INFORMAÇÃO TÉCNICA Nº 354

DATA: 04 de Setembro de 2003
MODELOS: SM-14 A, SM- 20 A, TV-1420 / TV-2020
ASSUNTO: QUEIMA DO TRT DA SAIDA HORIZONTAL

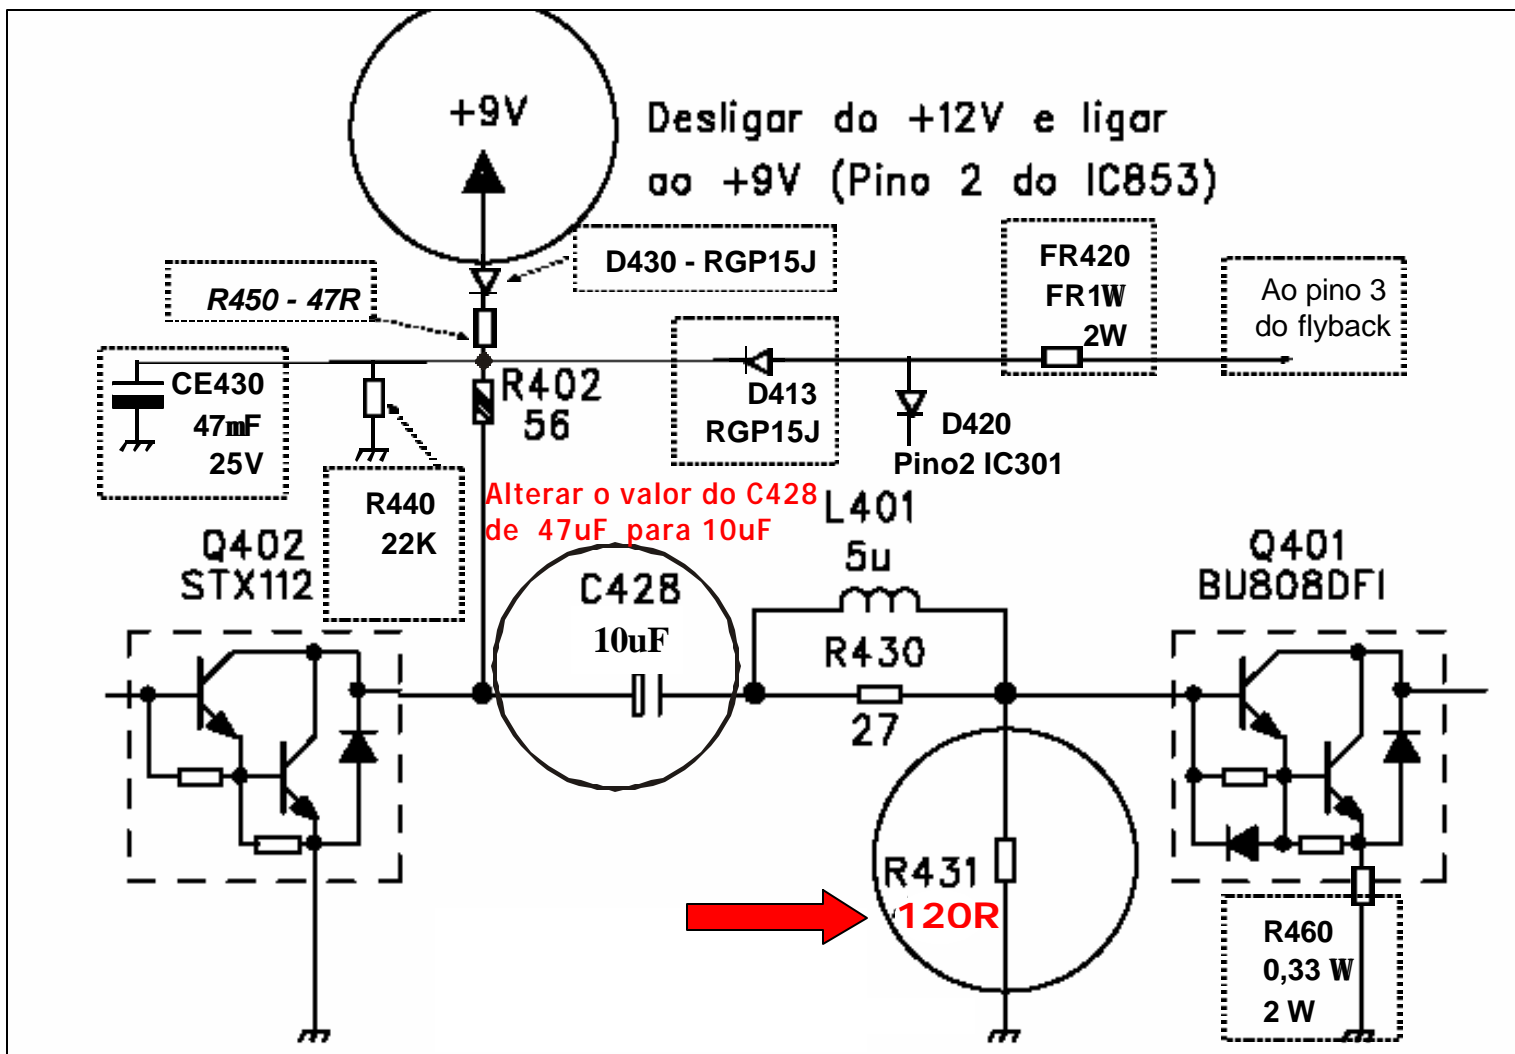
No informativo técnico 340 foi solicitada a troca do R431 de 120ohms para 47ohms, esta alteração **não deve ser feita**, ou seja, tem que permanecer o resistor de 120ohms.

Obs.: Nos casos em que o resistor R431 é de 47ohms, este deve ser trocado por um resistor de 120ohms.
